MiŠKo 3 popravki.

Problem napajanja z USB napajalnika.

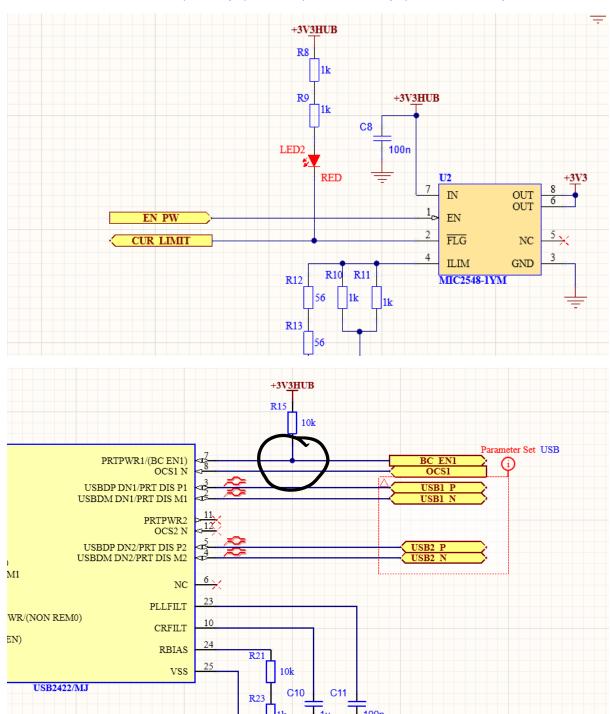
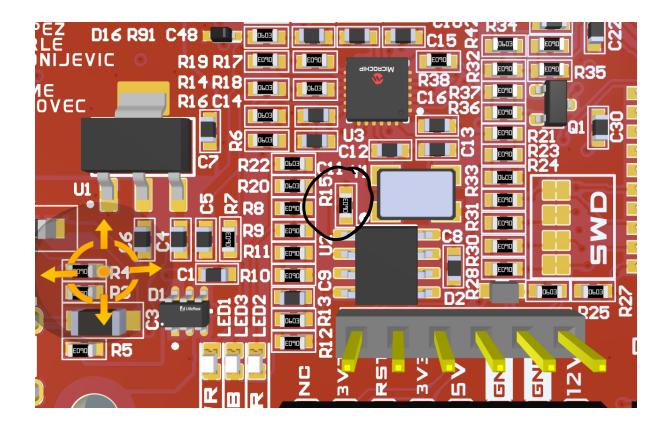
Napajanje z napetostjo 3.3V celega sistema je izvedeno preko MIC2548, ki je stikalo s tokovno limito. Vklopi ga USB hub USB2422, če je enumeriran prek USB vodila. Če MiŠKa priklopite na USB napajalnik, potem se USB hub ne enumerira,. Za te primere je na priključku 7 zgornji upor R15, ki mora imeti vrednost 10 k. Po pomoti je položen opor 100k, zato je potrebna zamenjava.

Problem zagona glavnega mikrokrmilnika, če je MiŠKo 3 priklopljen na USB napajalnik

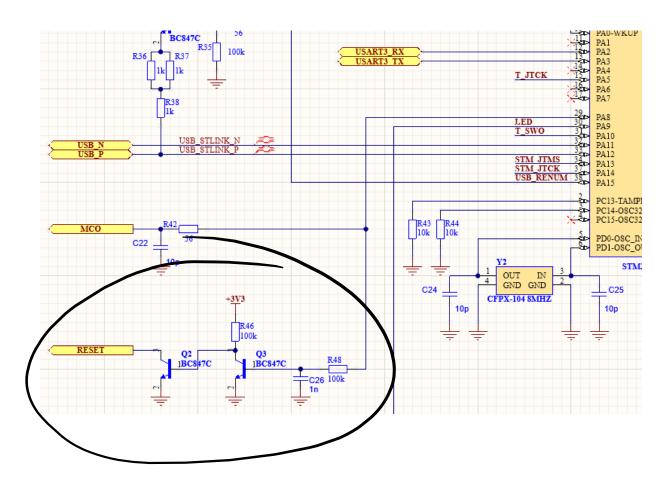
Ena od pocenitev sistema je ta, da sistemsko uro glavnega mikrokrmilnika dobimo iz ST-linka (signal MCO). To v primeru, da je MiŠKo3 napajan iz USB napajalnika predstavlja problem.

Če MiŠKo3 priklopimo v USB vhod na računalniku, se glavno napajanje vklopi šele potem, ko USB enumerira STlink in takrat se vklopi tudi MCO. Če pa ga vklopimo v USB napajalnik, pa se glavno napajanje vklopi takoj in STlink začne generirati uro kako sekundo kasneje. Ker glavni mikrokrmilnik ta čas že preklopi urin sistem na zunanji vhod, ko signal MCO še ni prisoten, se program zaklene v »hard-fault« prekinitvi. To smo skušali rešiti tako, da smo dodali vezje, ki drži RESET dokler se MCO ne pojavi. To vezje pa ne deluje po pričakovanjih, ker se izhod MCO na začetku postavi na neko vmesno napetost (ni plavajoč in ni visok nivo) in tako reset sprosti že prej. Zato je treba MiŠKa ročno resetirati z gumbom, da se program normalno zažene.
